Objet : Rapport des modifications apportées à la carte du zonage réglementaire du Plan de prévention des Risques de ruissellement du Chablisien - Bérus

Ce rapport présente les modifications apportées à la carte de projet de zonage dans le cadre de la révision du Plan de Prévention des Risques Naturels de Ruissellement et de Coulées de Boues du Bassin versant du Chablisien (PPR du Chablisien).

Projet de zonage réglementaire

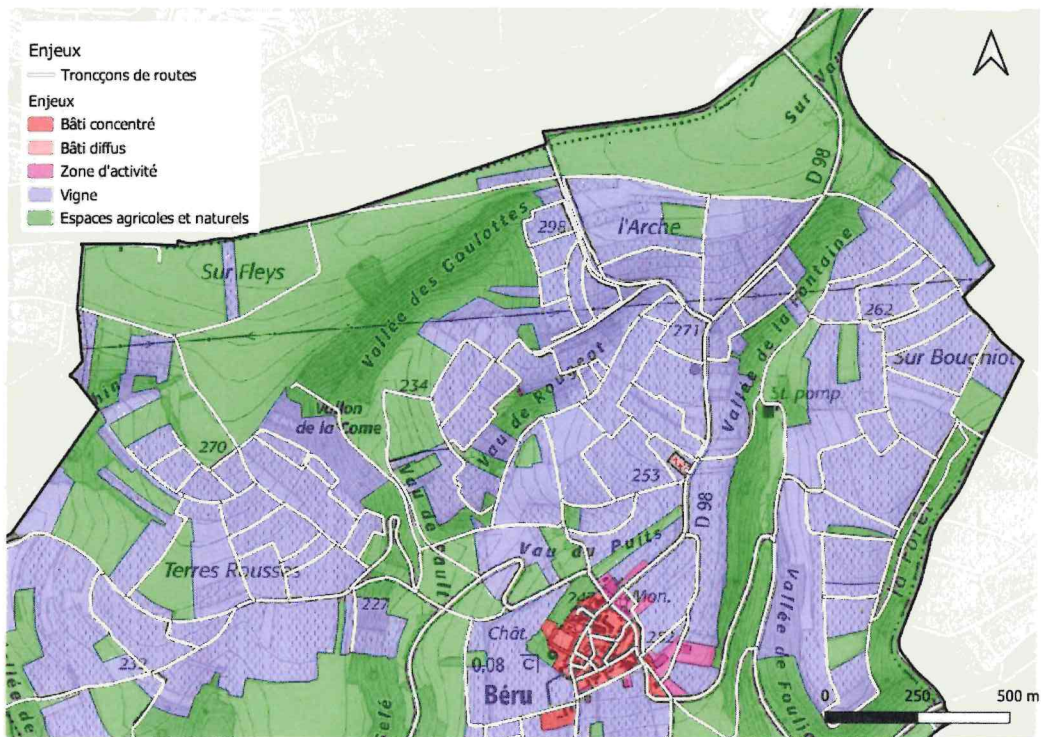
D'après le projet de zonage réglementaire, le sous-bassin versant de la vallée de Rougeot a été classé en zone verte V2.

Cette zone composée de pentes faible à forte, avec une occupation du sol mêlant zones agricoles et naturelles, dont des vignes qui augmentent le phénomène de ruissellement, mais sans enjeux forts à l'aval. Ainsi, il semble pertinent de conserver cette vallée en zone verte V2.

Projet de zonage réglementaire

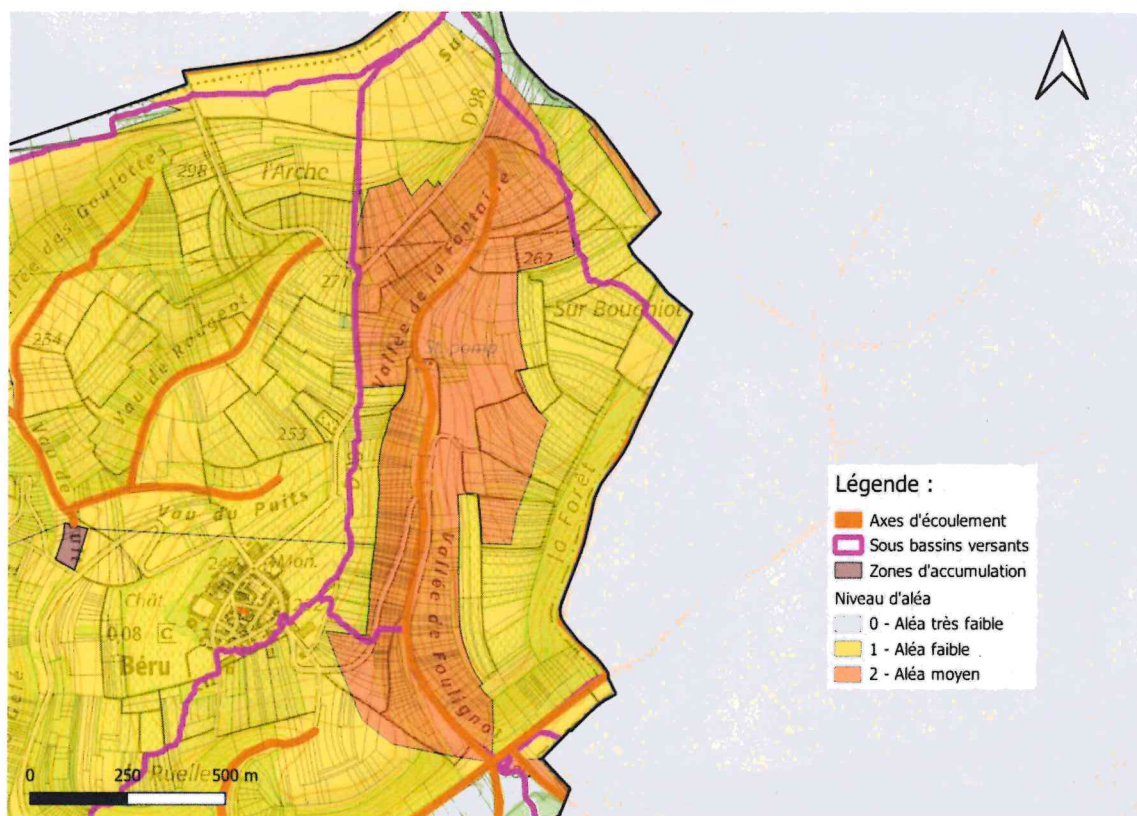
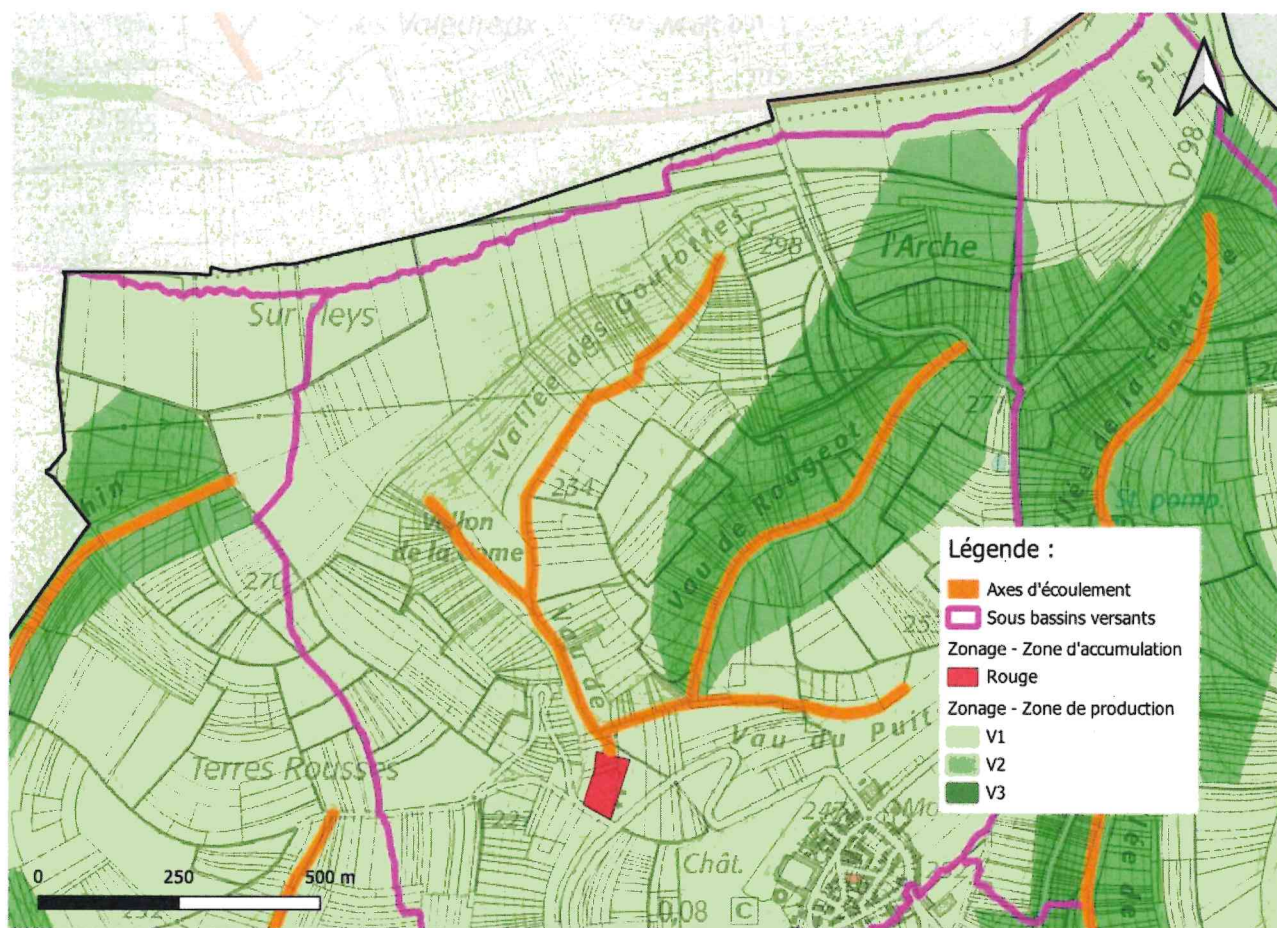
Le projet de zonage réglementaire classe la vallée de La Fontaine et la vallée de Foulignot en zone verte V2 et V3. La commune de Bérú s'étonne qu'un zonage aussi restrictif soit mis en place, notamment sur la vallée de Foulignot. Après une nouvelle étude de cette zone, on note la présence d'un aléa moyen et faible de ruissellement, dû à la présence de très fortes pentes, mais celles-ci sont occupées par des espaces naturels et agricoles (hors vignes). On relève également la présence d'enjeux faibles à l'aval. En effet, les enjeux, tels que deux zones d'activités, sont situés sur les hauteurs des bassins versants avec de faibles pentes, et non au point bas. Ainsi, il semble pertinent de reclasser ce bassin versant en zone verte V1 et V2.
